## RETOUR SUR L'AMÉNAGEMENT DE LA RUE D'ANTES

La rue d'Antes, dans sa partie située entre le ruisseau du Lambon et la rocade Nord, a fait l'objet au cours de ces dernières années de plusieurs aménagements destinés à favoriser la pratique des mobilités douces (marche à pied et vélo).

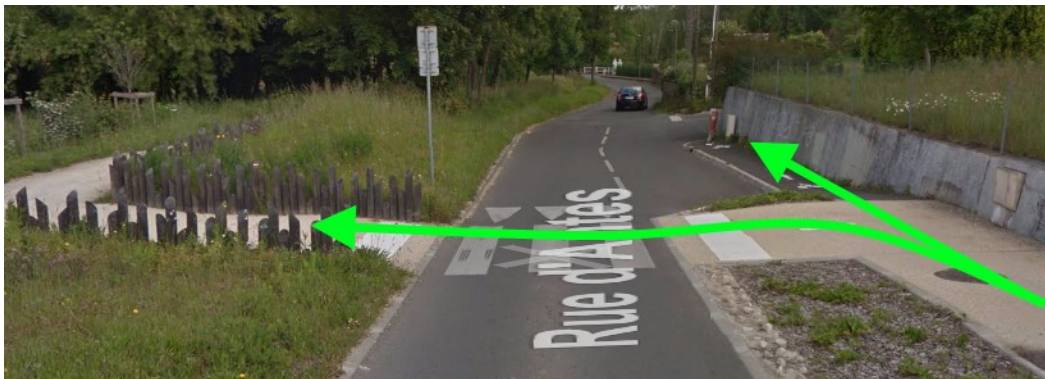
En arrivant du Lambon, le cycliste est fortement freiné dans sa progression : nécessité tout d'abord de ralentir pour s'insérer sur le sentier ; nécessité ensuite de traverser la route une première fois ; puis de nouveau une seconde fois pour rattraper la route. Le cycliste pressé n'utilisera donc pas ce cheminement calcaire et restera sur la route.

Comme indiqué sur la photo suivante, il faudrait rabaisser le trottoir (niveau zéro) pour permettre aux usagers du vélo arrivant de Cholette de

s'insérer sur le sentier sans casser leur vitesse.

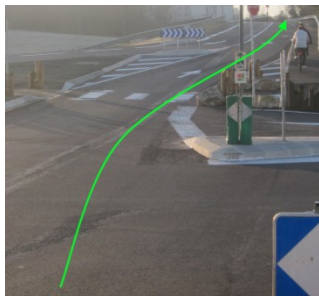
Une fois la route traversée, le cycliste ne sait plus vraiment comment se positionner : doit-il emprunter le trottoir, comme le suggère le pictogramme lors de la traversée, alors que c'est illégal ? Ou bien retourner sur la route comme semble l'y inviter le pictogramme peint au sol sur le pont ?

Ici, ces deux cyclistes ont fait leur choix. Mais est-ce celui souhaité par les décideurs ?
